改善箇所説明図

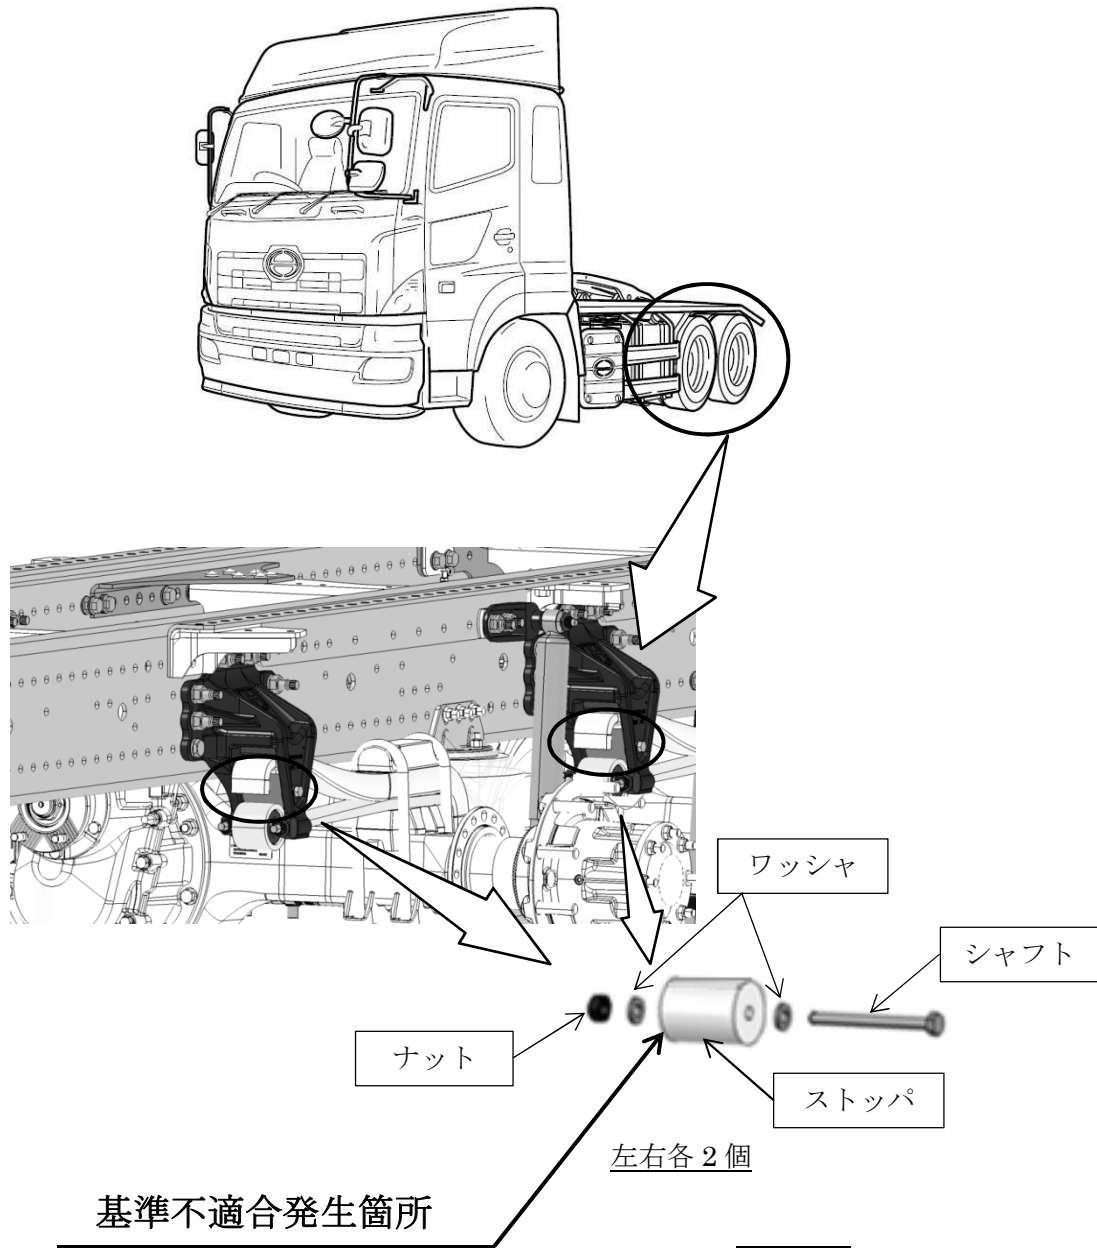
大型トラックのリーフ・エア併用式サスペンションにおいて、リーフ用ストップの材質が不適切なため、段差乗り越え時等でリーフとストップが接触した際にストップで十分荷重を吸収できず、ストップ固定用シャフトに過大な荷重が加わることがある。そのため、使用過程で当該シャフトが疲労折損し、ストップおよびシャフトが脱落することで、他の交通の妨げとなるおそれがある。

全車両、リーフ用ストップを対策品に交換する。また、シャフト、ナット、ワッシャを新品に交換する。

識別：改善済車両にはネームプレートに白色ペイントを塗布する。
